HITNO – Sigurnosna obavijest o ispravku za medicinski uređaj

Uređaj za nadzor / defibrilator Philips HeartStart MRx u iznimno rijetkim slučajevima može pokazivati neobično ponašanje kada radi s baterijom kao jedinim izvorom napajanja.

Slika C: Uklanjanje AC modula

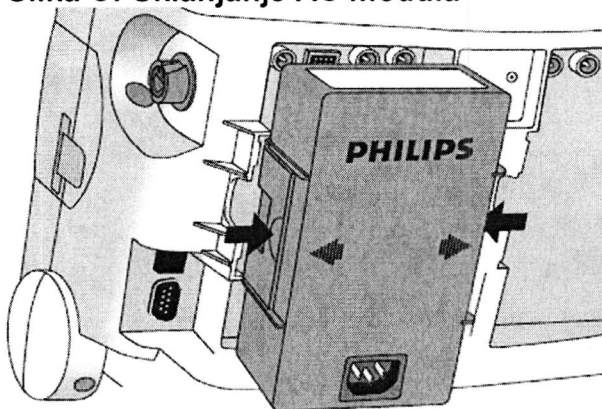
- a. Izvaditi AC modul iz uređaja MRx umjesto da iskopča kabel iz izmjeničnog napajanja (pogledajte sliku C).
